Antwoorden op zienswijzen voorlopige locaties
ondergrondse containers voor restafval en
verzamelplekken voor kliko's en citybins Oost

juni 2021

Project
Ondergrondse Restafvalcontainers
 Wilhelminapark
 Stadsbedrijven IMH
 Bezoekadres Tractieweg 2
 3534AP Utrecht

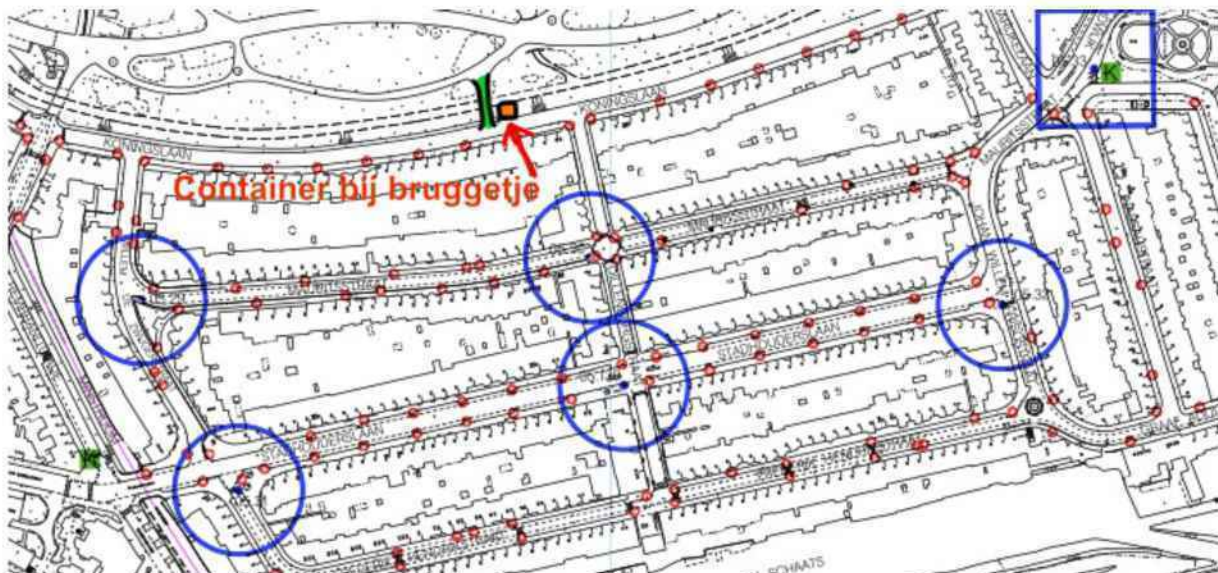
Graag wenden wij ons ten tweede male tot u met onze grote zorg aangaande de planning van een ondergrondse restafvalcontainer nabij het krappe kruispunt Mauritsstraat/Dillenburgstraat. Wij kunnen dit plan en de uitvoering niet accepteren. We noemen hieronder argumenten en gaan deels in op uw verweer op ons vorig schrijven van 9 november 2020.

In principe zijn we niet tegen dit afvalstelsel, alleen de locatie kan echt niet, met name omdat er prima alternatieven zijn en uw argumenten waarmee u een en ander tracht te weerleggen naar ons idee getuigen van meten met verschillende maten.

Uw besluit over een ondergrondse container op de door u voorgestelde plek nabij de kruising Mauritsstraat/Dillenburgstraat is naar ons idee niet houdbaar, ongezonder en publicitair onverstandig. U stelt zelf: *Wij hadden liever ook een andere plek gehad maar in dit deel van de buurt zijn die helaas niet te vinden.*

Dat laatste is onjuist. Een alternatieve plek is zeker wel te vinden. Een zeer goed alternatief vindt u op de Koningslaan, namelijk in de grasberm naast het bruggetje vlak bij de Dillenburgstraat (afbeelding). Daar past fraai een container en het handige is dat de bewoners die af en toe met een vuilniszak het Wilhelminapark in gaan om daar mee te helpen met het verwijderen van afval én de 's zomers picknickende en barbecueënde parkbezoekers ook aan deze kant meteen hun afval kwijt kunnen. Met een container op die plek creëert u een positieve betrokkenheid van de bewoners in plaats van weerstand en eventueel naast de container gedumpt afval kan dan in de vroege zomerse schoonmaakronden van het park worden meegenomen.

Op bovenstaand kaartje zie u ook nog dat er sprake is van zogenaamde 'kissing aereas' in het verloop van de Dillenburgstraat. De door u geplande twee restafvalcontainers langs de Dillenburgstraat liggen erg dicht bij elkaar. Het is onzinnig om twee containers zo dicht bij elkaar te plaatsen, tenzij direct naast elkaar. Een verplaatsing naar een van de door ons genoemde plekken op de Koningslaan zorgt absoluut voor een betere verspreiding en de oudere bewoners van de Koningslaan hoeven niet helemaal naar de Mauritsstraat te lopen. Een ander, minder aantrekkelijk alternatief zou kunnen zijn om twee containers dan maar direct naast elkaar te plaatsen op de veel bredere Stadhouderslaan naast de bushalte. Mensen uit de hele wijk die bijvoorbeeld 's ochtends de bus naar werk pakken kunnen dan meteen even de vuilniszak in de container plaatsen en dan komt een tweede container van pas. Dit in de hoop dat ons openbaar vervoer weer gauw goed gaat draaien.

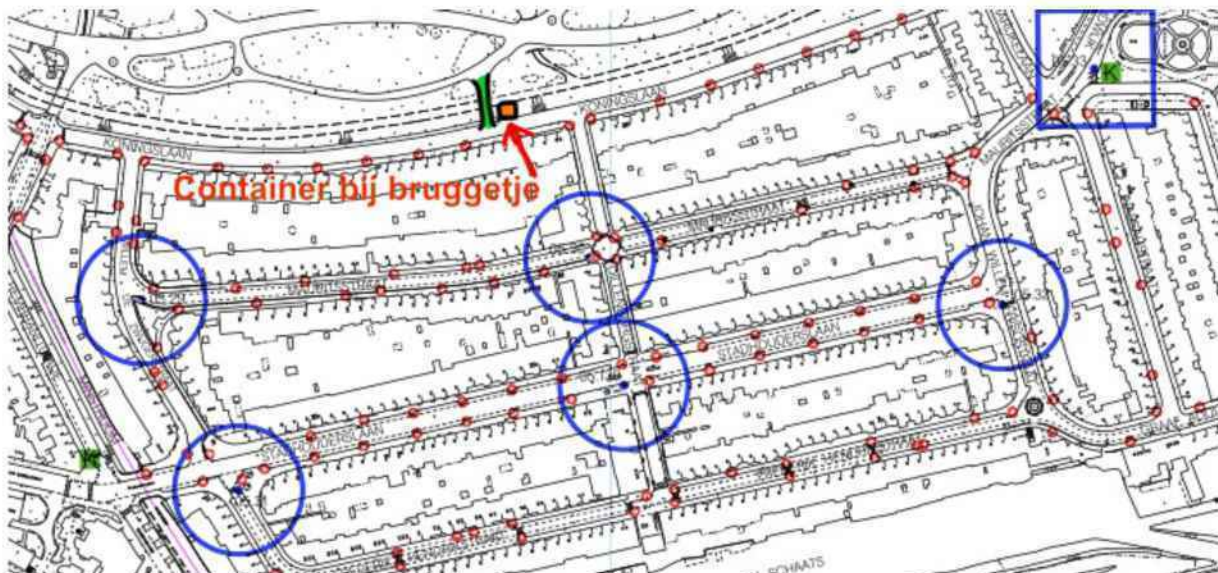
Geachte college, beste heer Schrijver (*hoofd inzamelen*),
Graag wenden wij ons ten tweede male tot u met onze grote zorg aangaande de planning van een ondergrondse restafvalcontainer nabij het krappe kruispunt Mauritsstraat/Dillenburgstraat. Wij kunnen dit plan en de uitvoering niet accepteren. We noemen hieronder argumenten en gaan deels in op uw verweer op ons vorig schrijven van 9 november 2020.

In principe zijn we niet tegen dit afvalstelsel, alleen de locatie kan echt niet, met name omdat er prima alternatieven zijn en uw argumenten waarmee u een en ander tracht te weerleggen naar ons idee getuigen van meten met verschillende maten.

Uw besluit over een ondergrondse container op de door u voorgestelde plek nabij de kruising Mauritsstraat/Dillenburgstraat is naar ons idee niet houdbaar, ongezond en publicitair onverstandig. U stelt zelf: *Wij hadden liever ook een andere plek gehad maar in dit deel van de buurt zijn die helaas niet te vinden.*

Dat laatste is onjuist. Een alternatieve plek is zeker wel te vinden. Een zeer goed alternatief vindt u op de Koningslaan, namelijk in de grasberm naast het bruggetje vlak bij de Dillenburgstraat (afbeelding). Daar past fraai een container en het handige is dat de bewoners die af en toe met een vuilniszak het Wilhelminapark in gaan om daar mee te helpen met het verwijderen van afval én de 's zomers picknickende en barbecueënde parkbezoekers ook aan deze kant meteen hun afval kwijt kunnen. Met een container op die plek creëert u een positieve betrokkenheid van de bewoners in plaats van weerstand en eventueel naast de container gedumpt afval kan dan in de vroege zomerse schoonmaakronden van het park worden meegenomen.

Op bovenstaand kaartje zie u ook nog dat er sprake is van zogenaamde 'kissing aereas' in het verloop van de Dillenburgstraat. De door u geplande twee restafvalcontainers langs de Dillenburgstraat liggen erg dicht bij elkaar. Het is onzinnig om twee containers zo dicht bij elkaar te plaatsen, tenzij direct naast elkaar. Een verplaatsing naar een van de door ons genoemde plekken op de Koningslaan zorgt absoluut voor een betere verspreiding en de oudere bewoners van de Koningslaan hoeven niet helemaal naar de Mauritsstraat te lopen. Een ander, minder aantrekkelijk alternatief zou kunnen zijn om twee containers dan maar direct naast elkaar te plaatsen op de veel bredere Stadhouderslaan naast de bushalte. Mensen uit de hele wijk die bijvoorbeeld 's ochtends de bus naar werk pakken kunnen dan meteen even de vuilniszak in de container plaatsen en dan komt een tweede container van pas. Dit in de hoop dat ons openbaar vervoer weer gauw goed gaat draaien.

Onderdeel
05.30. Mauritsstraat t.o. Dillenburg-
straat 11-11bis

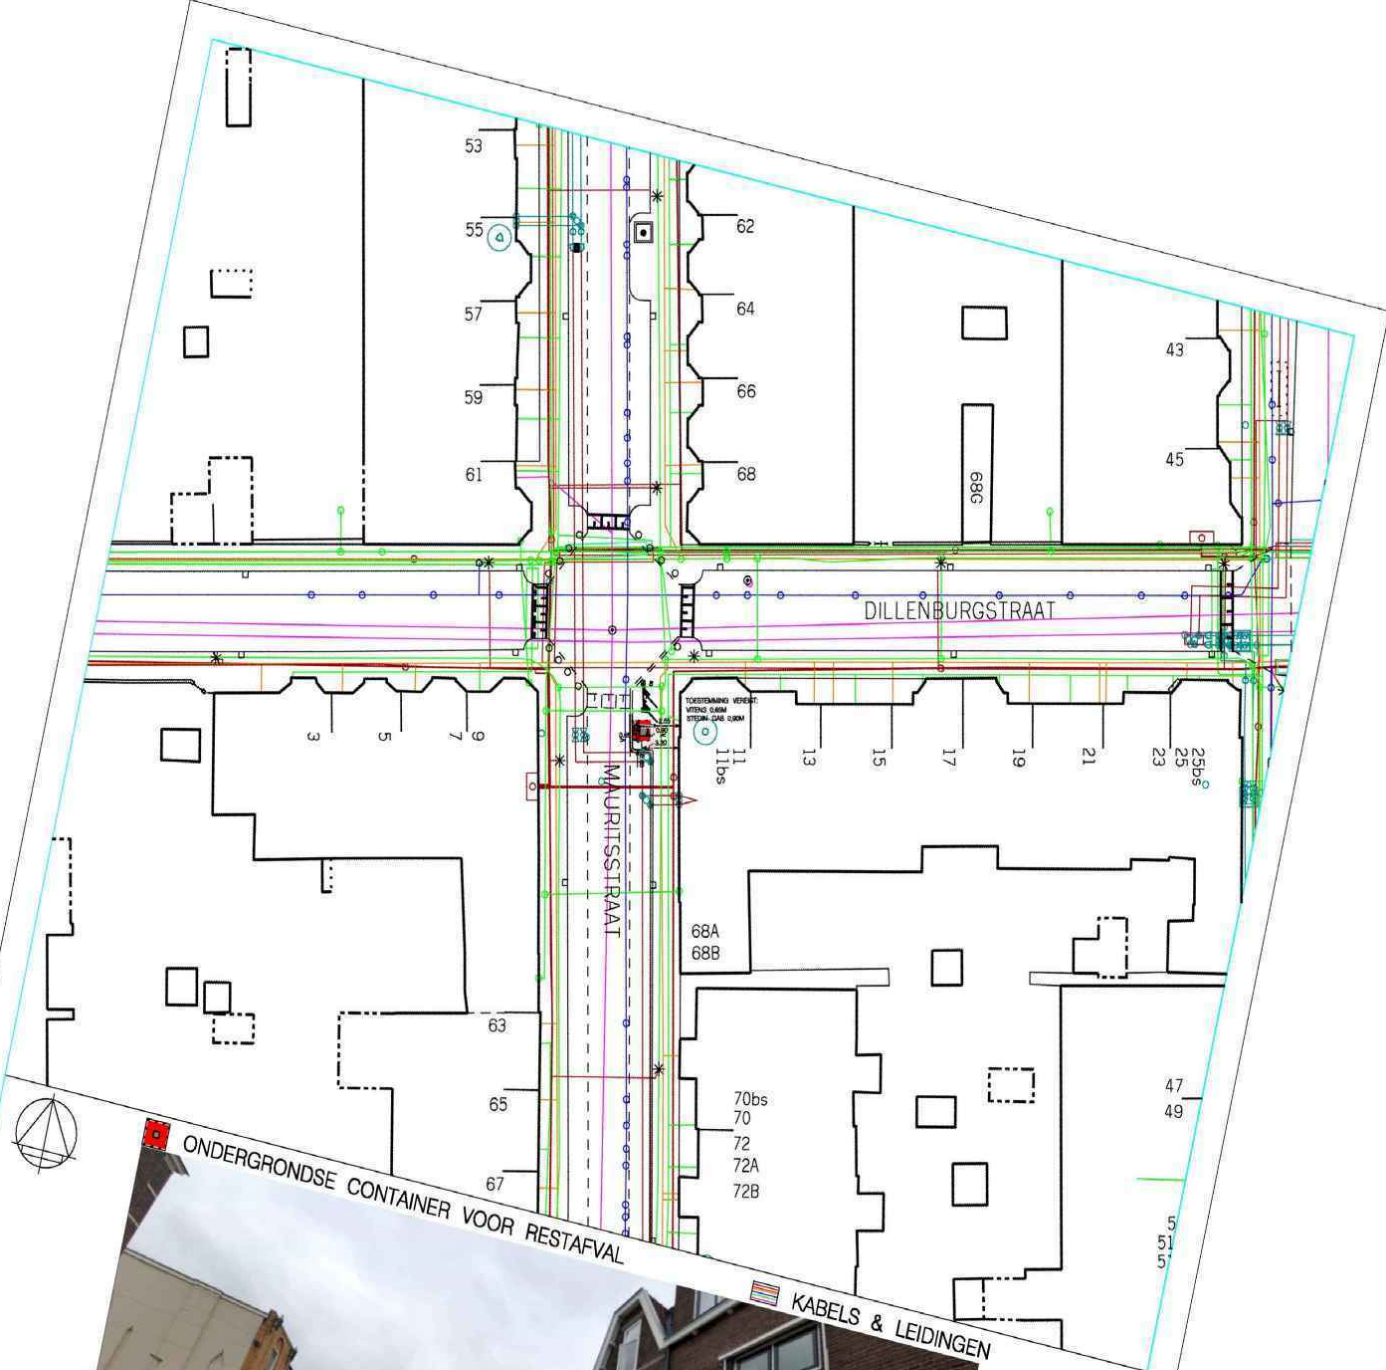
Graag wenden wij ons tot u om onze zorg uit te spreken aangaande de voorlopige planning van een ondergrondse restafvalcontainer op het zeer krappe kruispunt Mauritsstraat/Dillenburgstraat.
